Sitzungsvorlage

B 2021/610/4907
öffentliche Sitzungsvorlage

- Bebauungsplan Nr. 133 „Südlich Am Ruthenfeld“ der Stadt Oelde**
A) Entscheidungen zu der frühzeitigen Beteiligung der Behörden und Träger öffentlicher Belange und der Öffentlichkeit
B) Entscheidungen über die Anregungen aus der öffentlichen Auslegung
C) Satzungsbeschluss

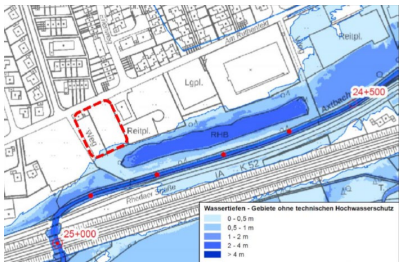
Ifd. Nr.	Einwender; Datum der Einwendung	Stellungnahme (in inhaltlicher Zusammenfassung)	Abwägung / Beschluss
		<p>zenden Bereichen Ruthenfeld, Erlenweg und Eichenbusch zusätzlich leiden und Fahrzeuge vermehrt in dem Bereich auf der Straße geparkt. Es muss auch berücksichtigt werden, dass langfristig noch weitere Flächen bebaut werden können, deren Zufahrt ebenfalls über den Ruthenfeld erfolgt.</p> <hr/> <p>Insbesondere die Bebauung durch zwei Mehrfamilienhäuser direkt an der Straße Zum Ruthenfeld wird zu den zuvor genannten Problemen führen und das Straßenbild nachhaltig verändern. Zur Veranschaulichung habe ich ein Bild angehängt.</p>  <hr/> <p>Gegen den Bebauungsplanentwurf und das ihm zugrundeliegende städtebauliche Konzept bestehen durchgreifende Bedenken. Mein Vorschlag wäre es, die Fläche ähnlich wie die angrenzenden Wohngebiete mit max. 10 - 12 Wohneinheiten zu bebauen. Dadurch würde sich das Verkehrsaufkommen um ein verträgliches Maß verstärken. Insbesondere Mehrfamilienhäuser (wenn sie denn notwendig sind) sollten im</p>	<p>zahl im Bebauungsplan festgesetzt. Die Beanspruchung von Stellplätzen im öffentlichen Straßenraum durch Besucher ist jedoch möglich. Im Zuge der Beteiligungen wurden die Fachbehörden hierzu zudem um Stellungnahme gebeten. Eine Problemlage wurde durch diese nicht erkannt.</p> <p>Der Anregung wird wie dargelegt gefolgt.</p> <hr/> <p>Die Stellungnahme wird zur Kenntnis genommen.</p> <p>Eine nachteilige Auswirkung auf das Straßenbild ist nicht zu erwarten. Vielmehr wird der Straßenraum, bei Beibehaltung der Grünstrukturen, baulich gefasst. Die Baukörper treten dabei mindestens drei Meter von der Straße zurück.</p> <p>Der Anregung wird wie dargelegt gefolgt.</p> <hr/> <p>Die Stellungnahme wird zur Kenntnis genommen.</p> <p>Die geplante Neubebauung passt sich nach dem Maß der baulichen Nutzung dem Umgebungsbereich an. Zudem sorgt eine höhere städtebauliche Dichte für eine nachhaltigere Bauweise, da andernfalls mehr Freifläche versiegelt werden müsste, um dieselbe Anzahl an Wohneinheiten zu schaffen. Von einer erheblichen Verkehrsauswirkung durch die neuen, maximal ca. 25 Wohneinheiten, ist nicht auszugehen.</p>
